Mission régionale d'autorité environnementale
OCCITANIE

**Avis sur un parc photovoltaïque au lieu-dit :
« projet Plaine du Lanot » - commune de Castagnabère-Tournas -
(Haute-Garonne)**

N°Saisine : 18 315/A P

Avis émis le 16 juillet 2026

Figure 2 : plan de masse du parc photovoltaïque - extrait du résumé non technique p. 21

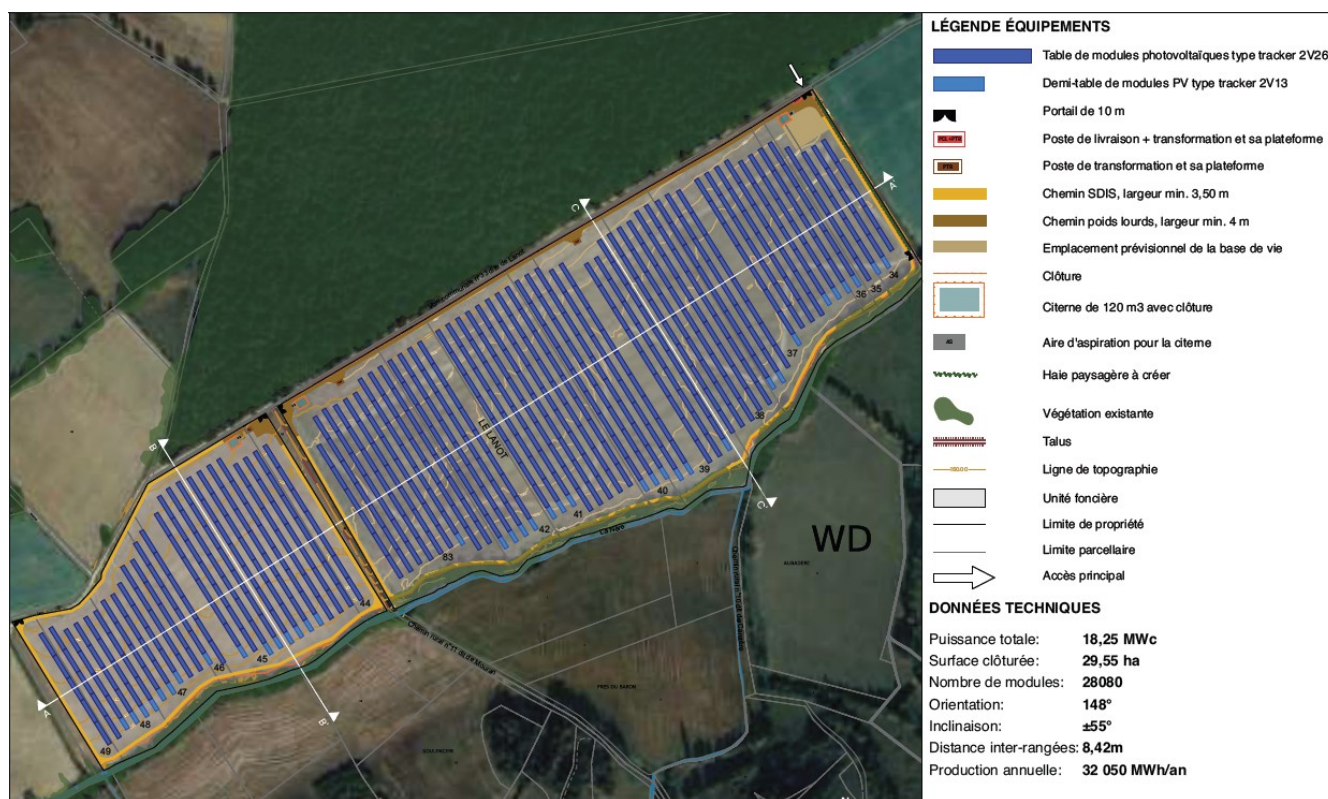
La MRAe considère qu'en l'état, avec les mesures d'atténuation qui sont retenues, des impacts résiduels notables demeurent pour ces habitats naturels. Aussi, la MRAe considère que le calepinage des structures solaires doit être revu et que les limites de la zone clôturée doivent être éloignées à plus de 20 m des lisières boisées et à plus de 10 m de la ripisylve de la Nère.

Par ailleurs, selon la MRAe, les surfaces clôturées doivent être limitées aux seuls secteurs bénéficiant de panneaux solaires afin de faciliter le déplacement des espèces faunistiques terrestres entre les deux corridors nord et sud qui entourent la zone projet.

La MRAe recommande de renforcer les mesures d'évitement proposées afin de limiter fortement les impacts sur la Nère et sa ripisylve, les fossés, et les boisements et lisières boisées. Elle recommande pour y parvenir, de revoir les limites clôturées du projet et le positionnement des structures solaires afin de maintenir une capacité de déplacement pour la faune terrestre entre le corridor boisé nord et le corridor ouvert de plaine au sud.

La MRAe recommande de revoir l'implantation des équipements solaires en réduisant l'emprise d'implantation des panneaux afin d'atténuer les incidences paysagères du projet depuis des lieux de vie, depuis la D635 et D81 et depuis deux chemins de randonnées locaux.

La MRAe recommande d'éloigner les premières tables photovoltaïques des lisières boisées situées à l'ouest et à l'est du projet afin que les débroussailllements réalisés deux fois par an ne soient pas de nature à détruire le couvert végétal actuel.
